**CCR-VIA -- COMITATO DI COORDINAMENTO REGIONALE PER LA
VALUTAZIONE D'IMPATTO AMBIENTALE**

Giudizio n° 2932 del 26/07/2018

Oggetto Rinvio della decisione giudizio 2856 del 21.12.2017 del CCR-VIA relativo alla variante in riduzione del progetto di realizzazione discarica per rifiuti non pericolosi nel territorio comunale di Furci

Verifica di Assoggettabilità
Società Vallecena S.r.l. – Discarica rifiuti non pericolosi

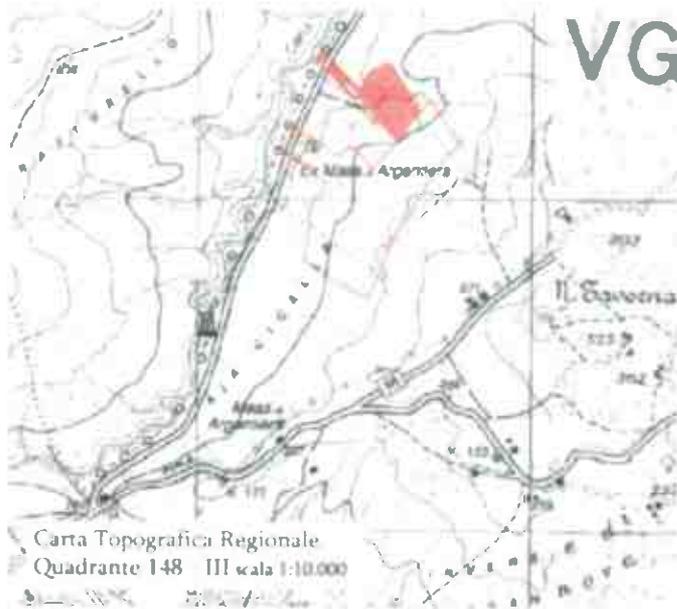
L'Annesso I riporta i criteri localizzativi del nuovo PRGR con relative classificazione e verifica rispetto all'area di intervento. Rispetto al fattore "distanza da case sparse", la classificazione dell'area risulta < 500 m come da immagine sotto riportata.

Nelle note di verifica dello stesso Annesso, la ditta Vallecena SrL, riporta “Presente una civile abitazione a poco meno di 500 m dal sito; si precisa però che tale distanza è stata valutata già positivamente in sede di VIA, in linea con il PRGR presente all’epoca” (L.R. 45/2007).

L'Annesso I riporta i criteri localizzativi del nuovo PRGR con relative classificazione e verifiche riguardanti l'area di intervento. Rispetto al fattore "distanza da case sparse", la classificazione dell'area interessata dall'impianto risulta < 500 m. Nelle note di verifica dello stesso Annesso, la ditta Vallecena SrL, riporta "Presente una civile abitazione a poco meno di 500 m dal sito; si precisa però che tale distanza è stata valutata già positivamente in sede di VIA, in linea con il PRGR presente all'epoca".
